مشروع الحرس الوطني بالاحساء / 1220 p
الرقم: SBG-SANG-BHK-P-1220-ATC-000952

الموضوع:- خطاب السادة دار الرياض

الموضوع : متابعة تنفيذ الاعمال بموقع الأحساء

المشروع : إسكان الحرس الوطني بالإحساء

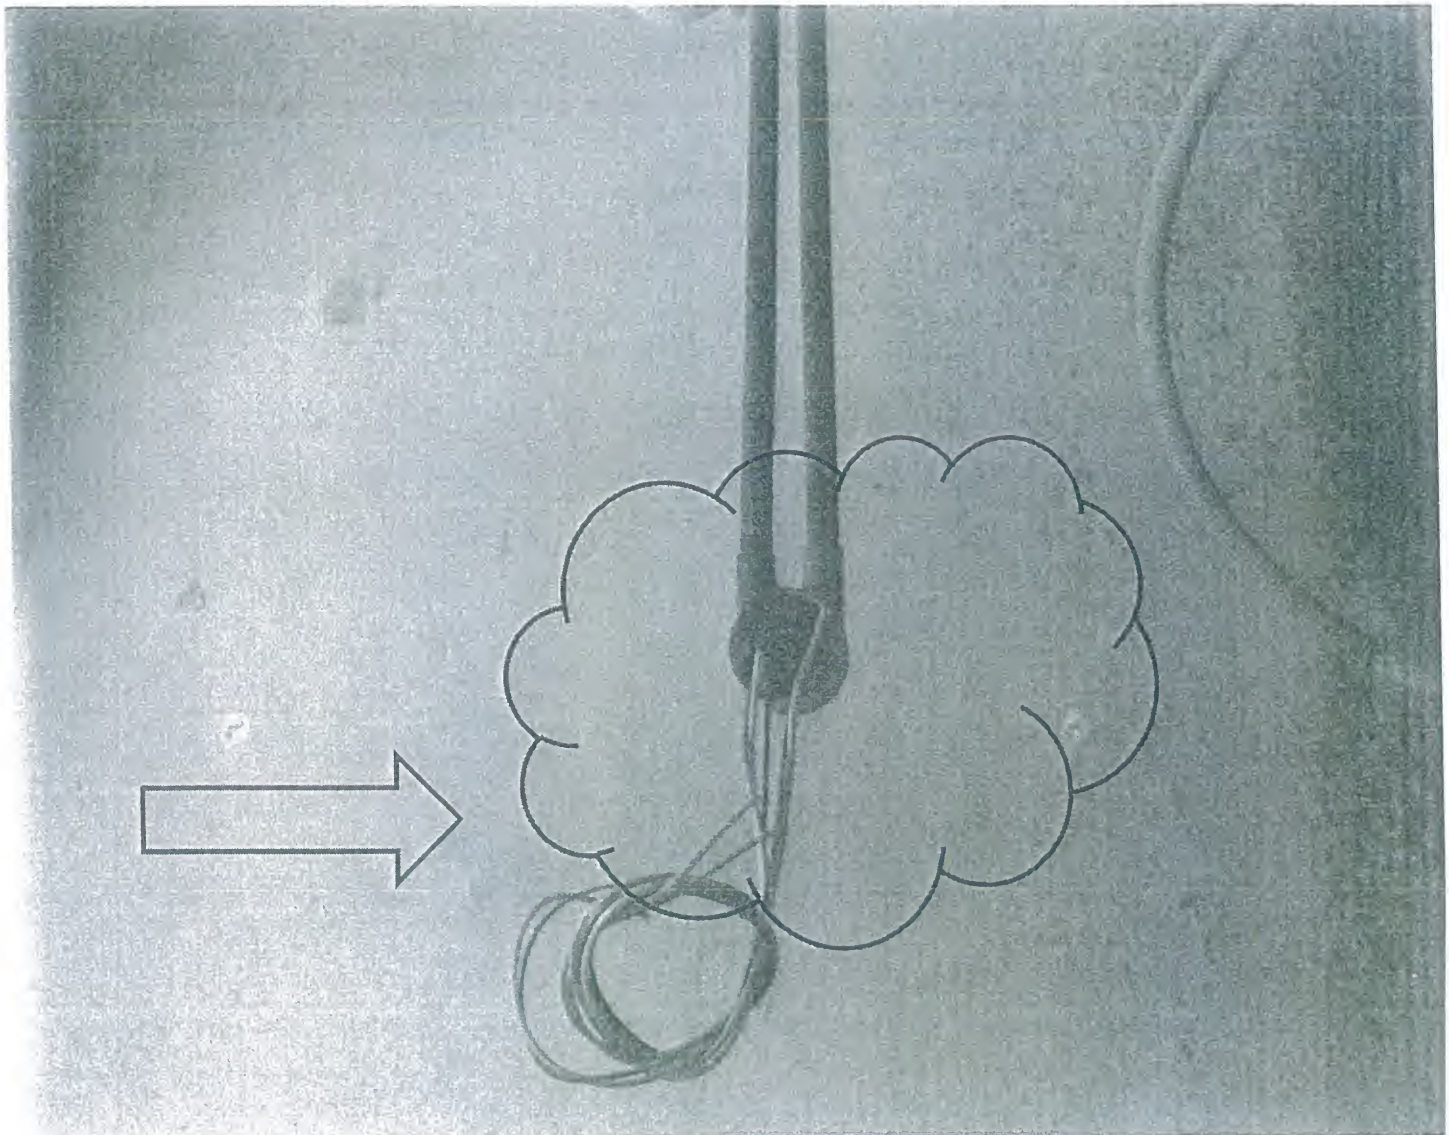
**PIPE INSTALLED WITHOUT SHAFT CONCRETE BLOCK
WORKS WALL PANEL**

WIRE AND CONDUIT INSTALLED WITHOUT WALL
SHAFT CONCRETE BLOCK WORKS

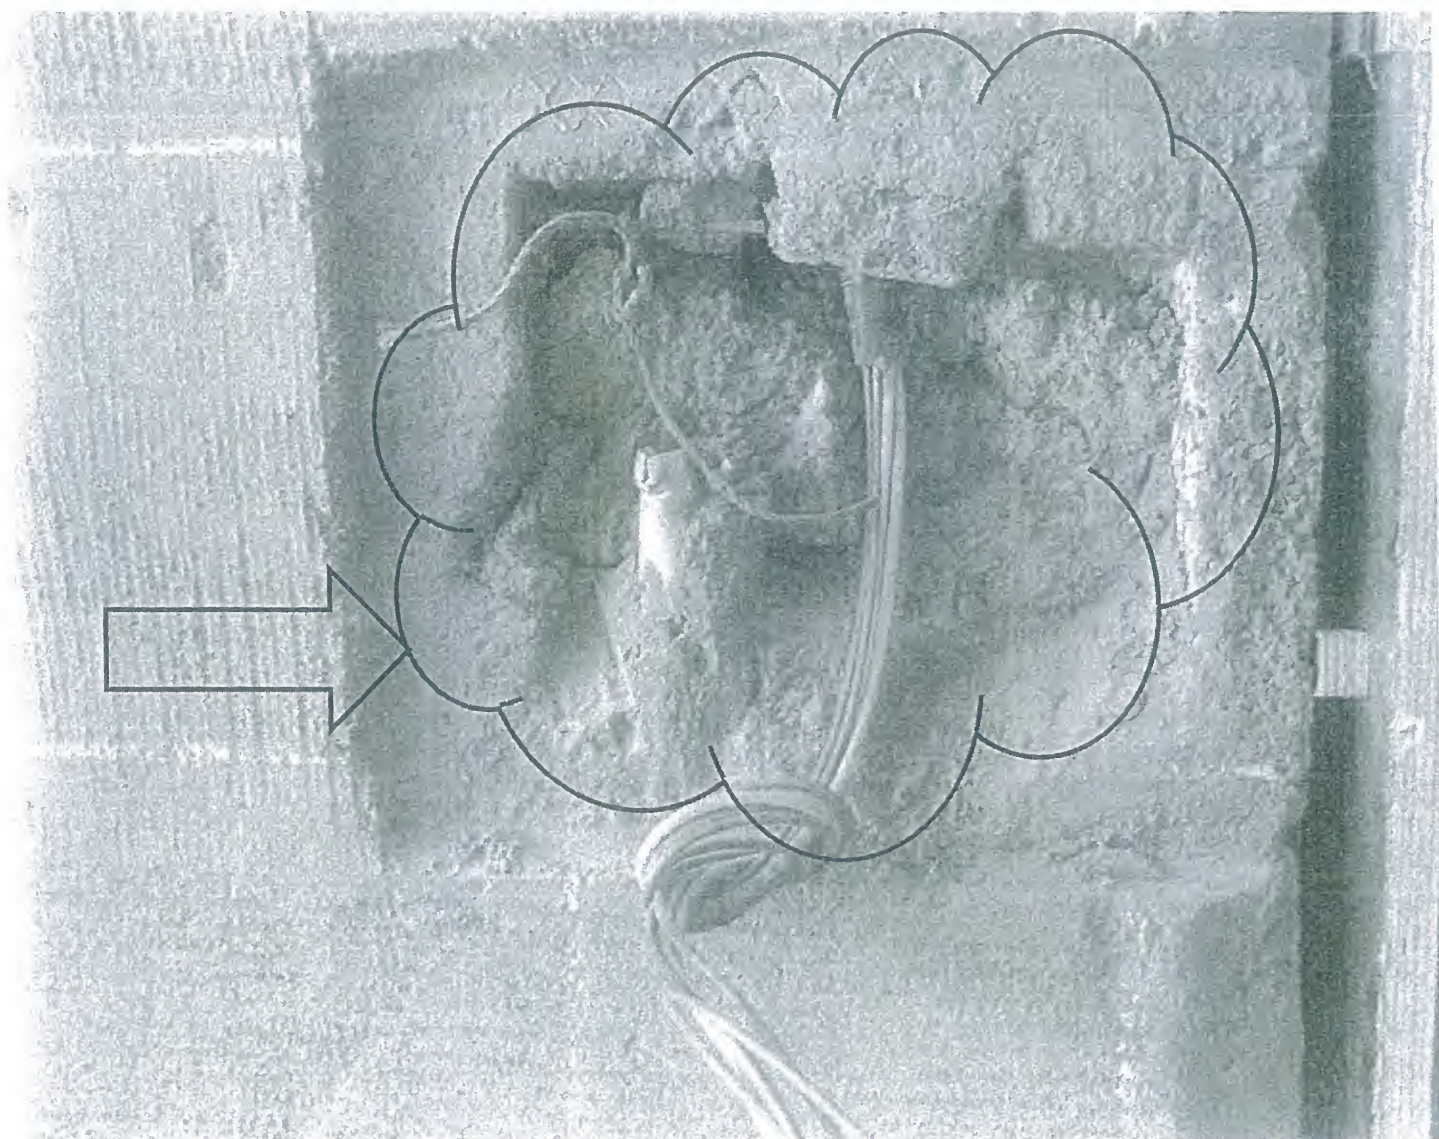
WIRE INSTALLED WITHOUT PROPER BOX AND FITTING

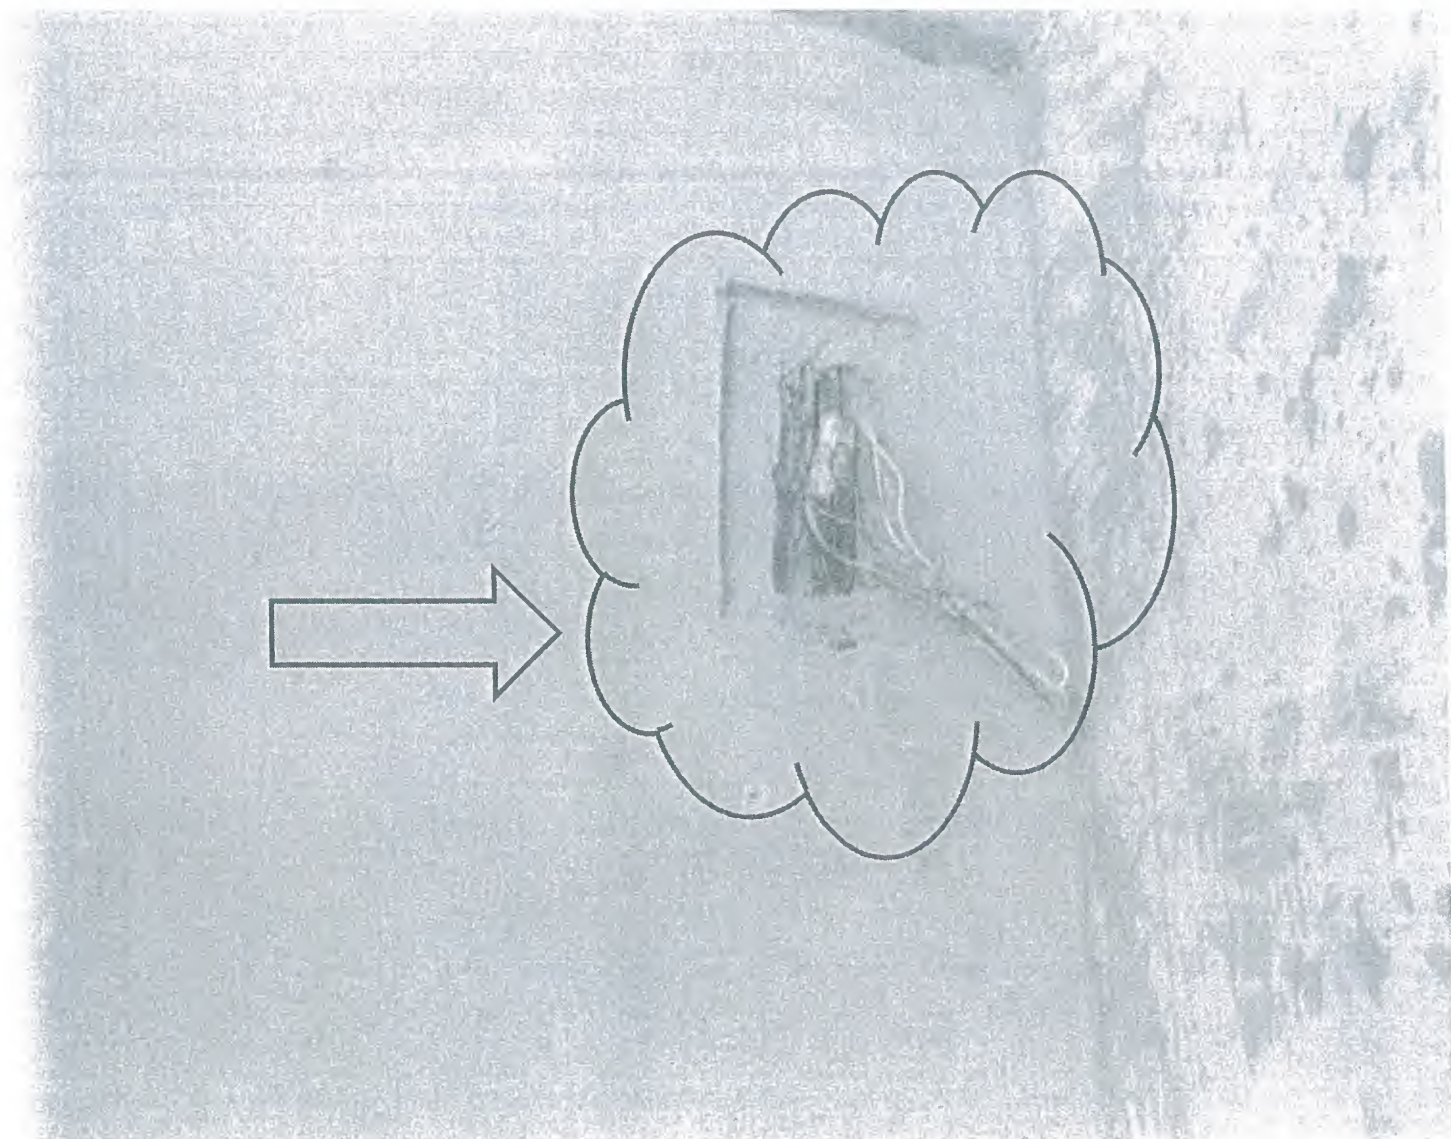
**WIRE INSTALLED WITHOUT PROPER BOX AND
FITTINGS KITCHEN AREA**

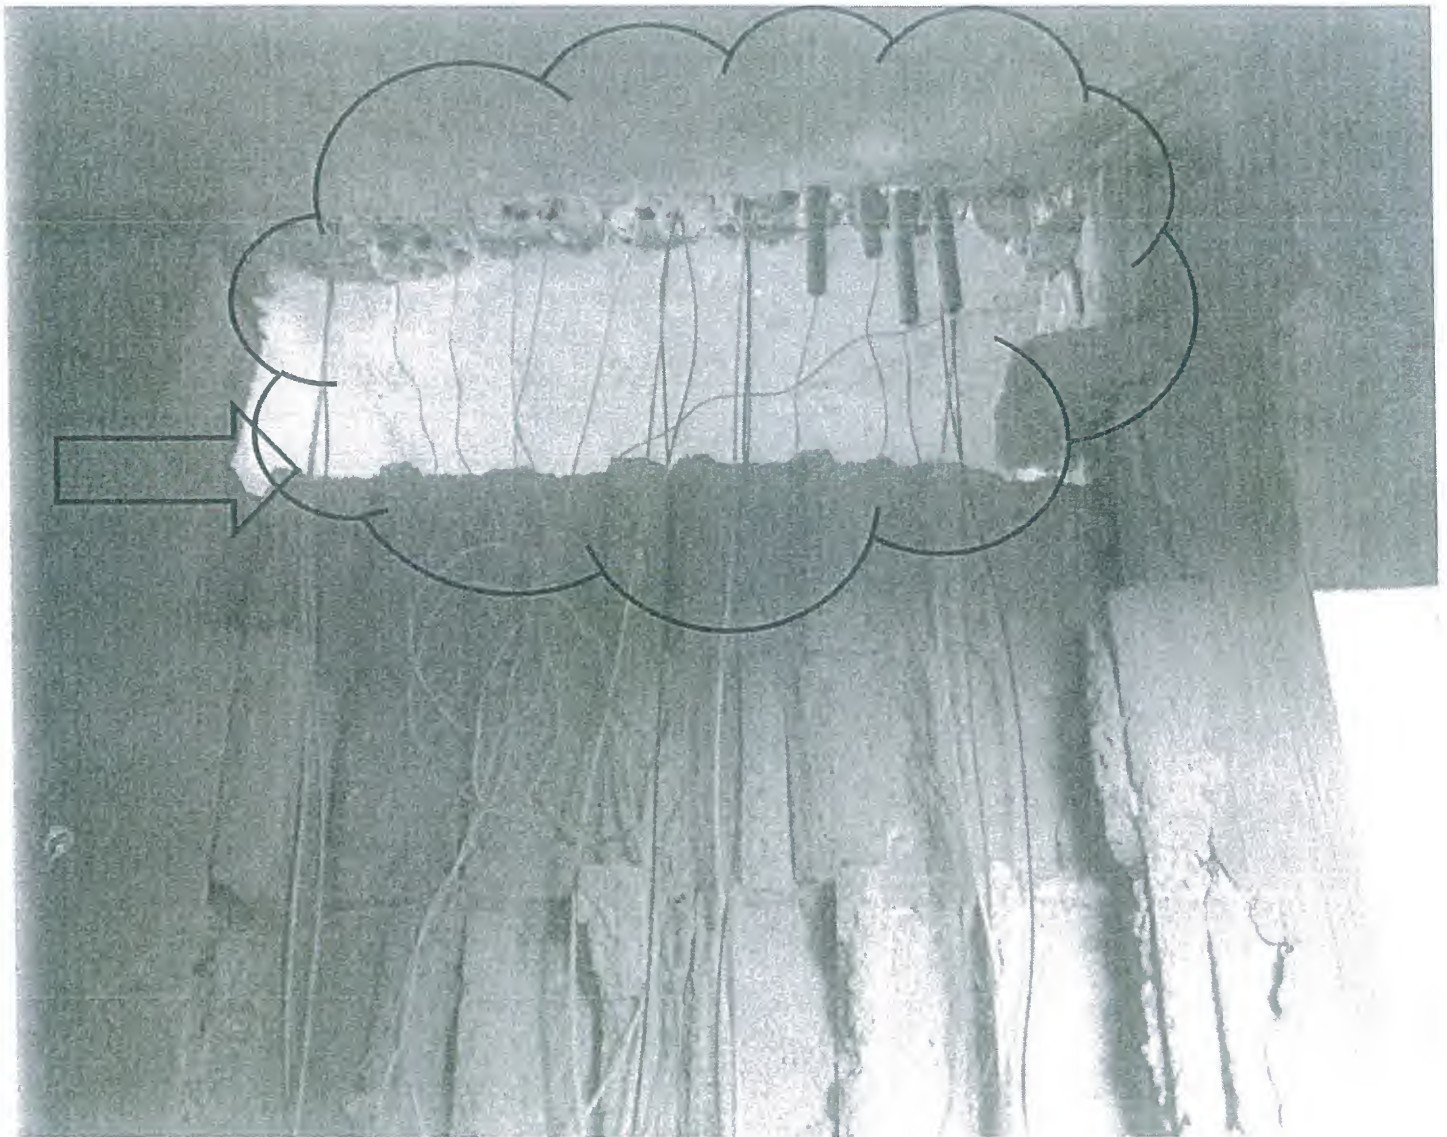
WIRE INSTALLED WITHOUT PROPER BOX AND
FITTINGS KITCHEN AREA

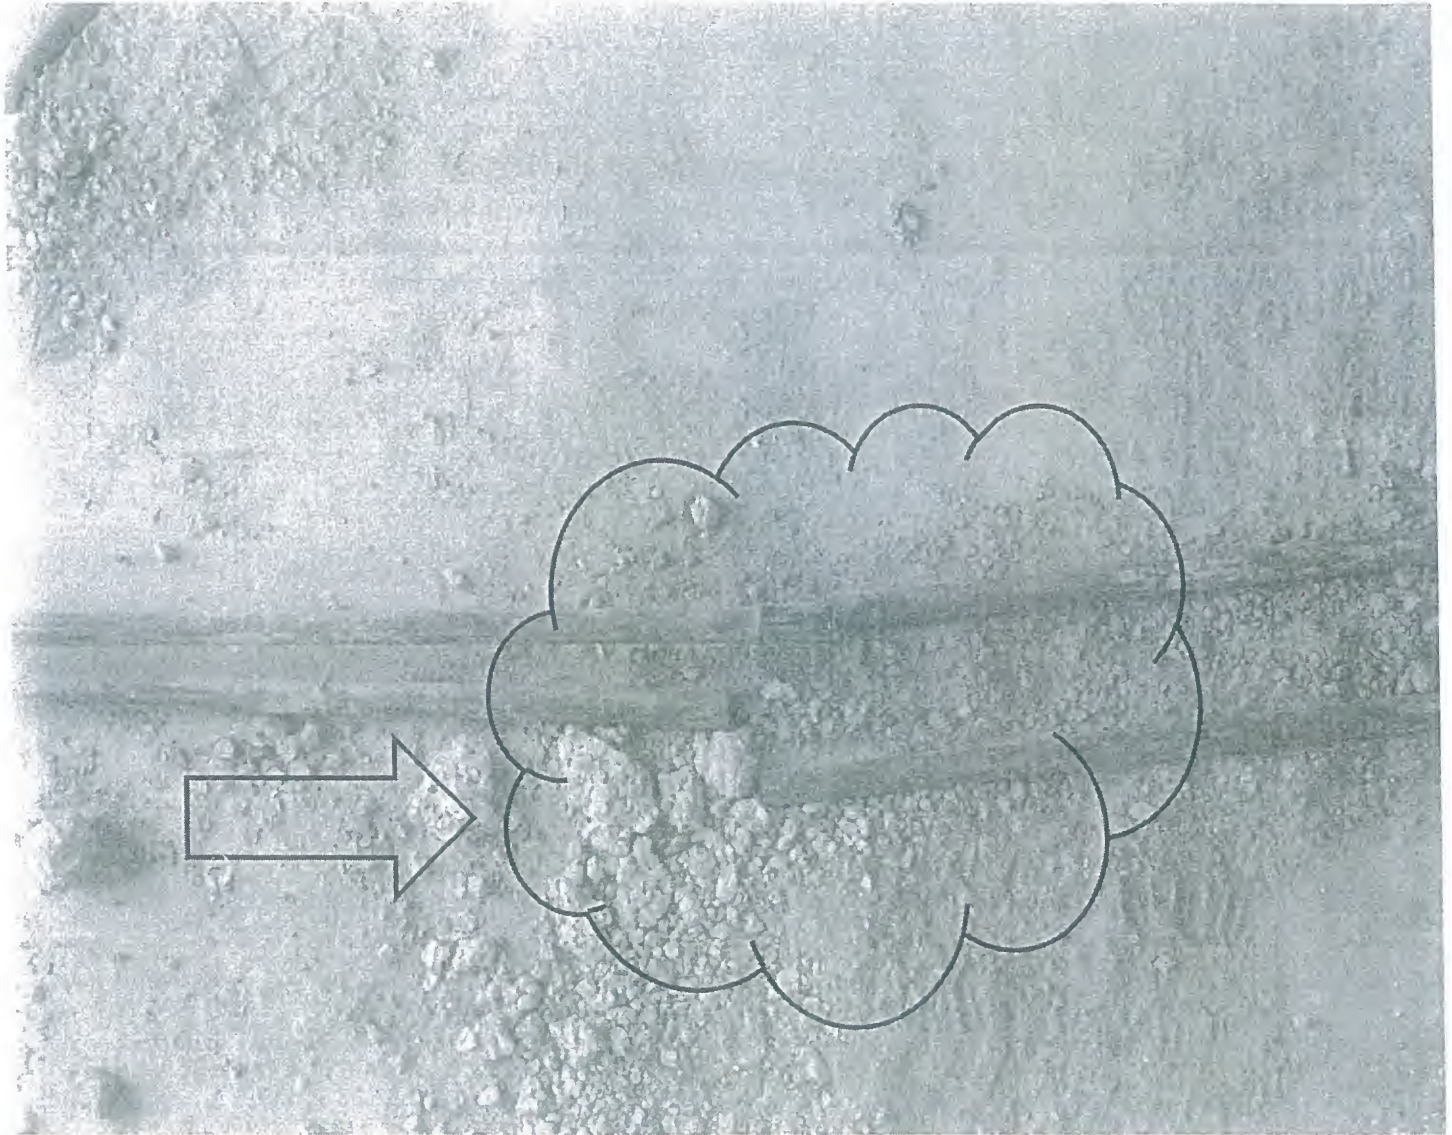
INSTALLED WIRE WITHOUT PRIOR CONDUIT HOMERUN

**LOOSE PIPE INSUFFICIENT PVC GLUE APPLICATION.
PROVISION OF CONCRETE MORTAR CEMENT COVERING PVC
PIPE AND JOINT COUPLER PROTECTION FOR BREAKAGES AND
DAMAGES.**

(صورة رقم - 2)

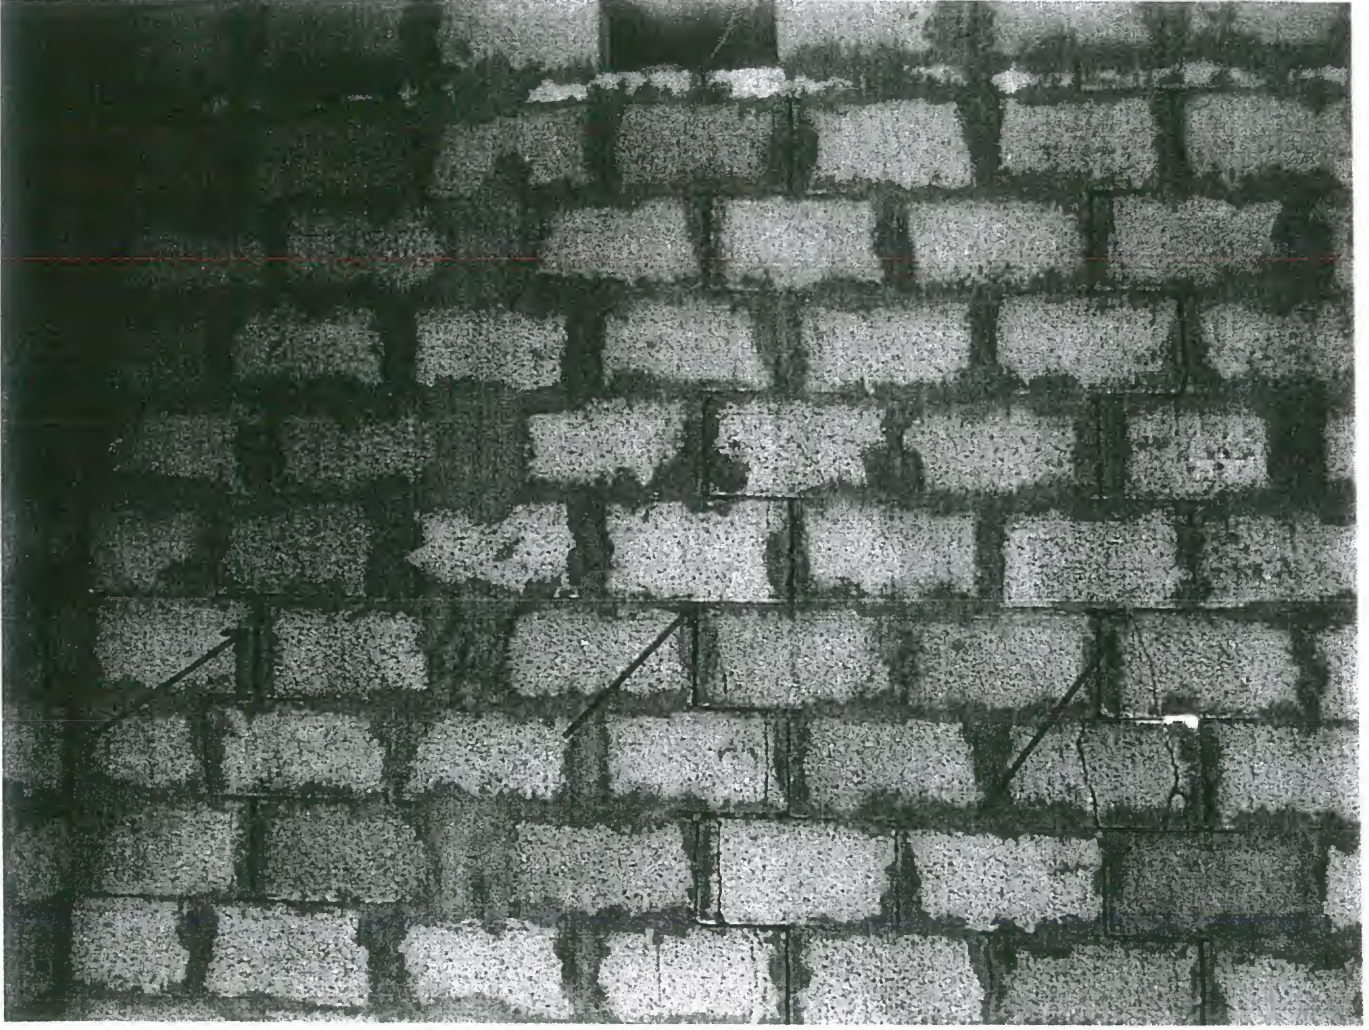
- وهناك تفاوت في مناسيب البلك عند وضعه ناتج عن عدم الالتزام باستخدام الخيط في وزن المداميك .
- ضعف البلوك في المدماك الاول نتيجة لعدم معالجة سطح الارضية قبل تثبيت البلوك كما ان سمك المونة المستخدمة لطبقة البلوك الاول قليل وغير موزع على مساحة البلوك بصورة صحيحة . (مرفقه صورة رقم 2-3) .

(ضعف البلوك في المدماك الأول نتيجة لعدم معالجة سطح الأرضية قبل وضع البلوك
بالإضافة الى قلة سمك طبقة المونة)
